ПО ПРОЕКТИРОВАНИЮ УСТРОЙСТВА АВТОМАТИКИ, ТЕЛЕМЕХАНИКИ И СВЯЗИ
 НА ЖЕЛЕЗНОДОРОЖНОМ ТРАНСПОРТЕ

Изменение схемы включения
 реле ЧКТ (НКТ) и ЧПИ (НПИ)
 Изменение № 2 в типовых проек-
 тных решениях РПБ-82, листы 36, 37

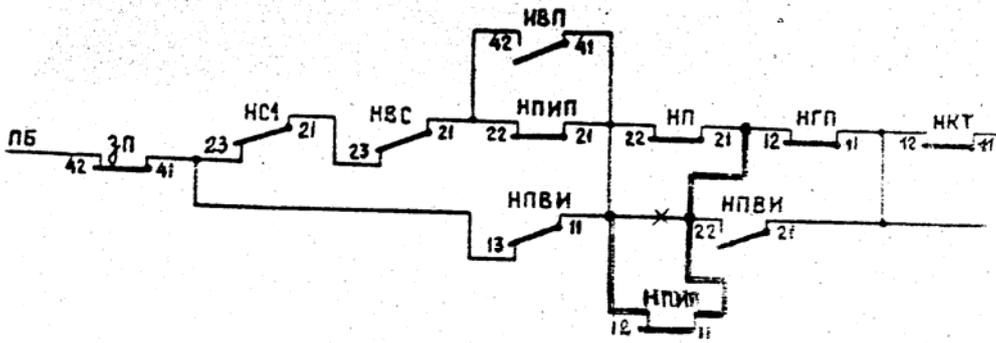
Аналогичная ситуация может произойти и в схеме реле НПИ (лист 36) в маршруте приема при следующих обстоятельствах. После маршрута отправления рельсовая цепь участка удаления НГП не восстановилась. В результате, контактом реле НПИ, которое в этом случае находится под током, зашунтированы контакты НП и НГП.

После этого, при приеме поезда по сигналу и остановке

его перед переездом или на переезде извещение, после установленной выдержки времени, снимается за счет шунтирования контактом реле НПВИ контакта реле НП - необходимо контактом реле НПВИ шунтировать только контакт реле НП согласно схеме
